监 理 通 知 单

工程名称：交口县水头镇光伏发电平价上网项目

编号：SXLLJK-TZD-090

事由：关于工序报验及基础浇筑相关事宜

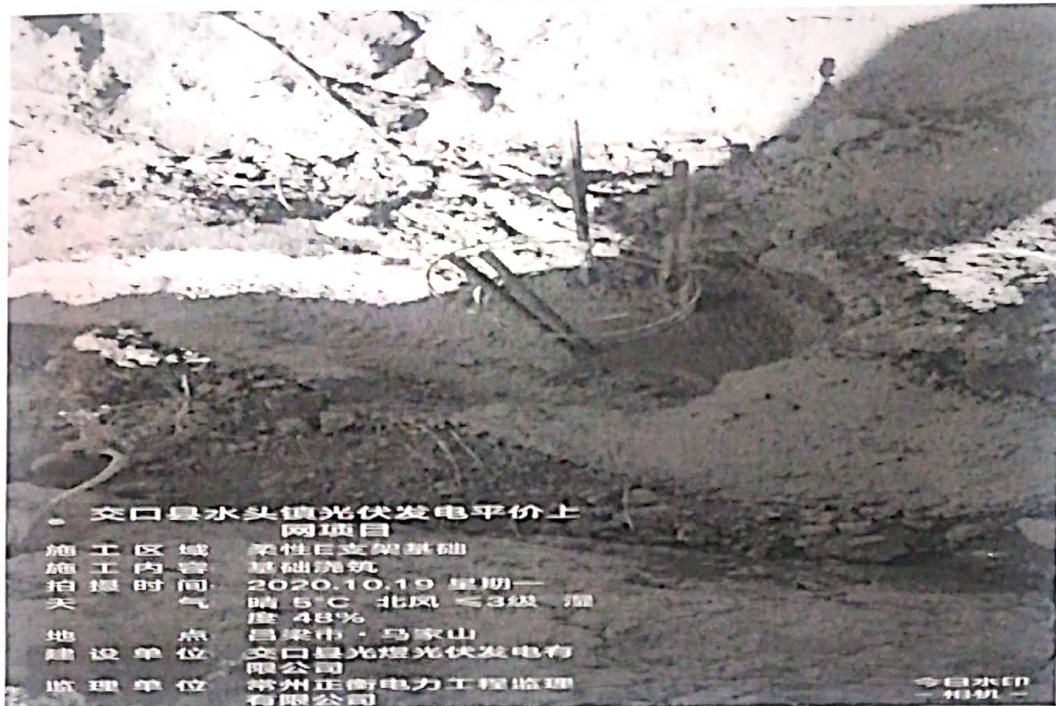
- 1、支架基础浇筑前未进行报验；
- 2、钢筋笼绑扎不符合图纸设计要求已进行浇筑

钢筋笼不符合图纸设计要求

钢筋笼不符合图纸设计要求

针对以上问题，要求你单位立即进行整改并严格按照报验程序进行工序报验工作，验收合格后方可进行下道工序施工，望贵单位重视！
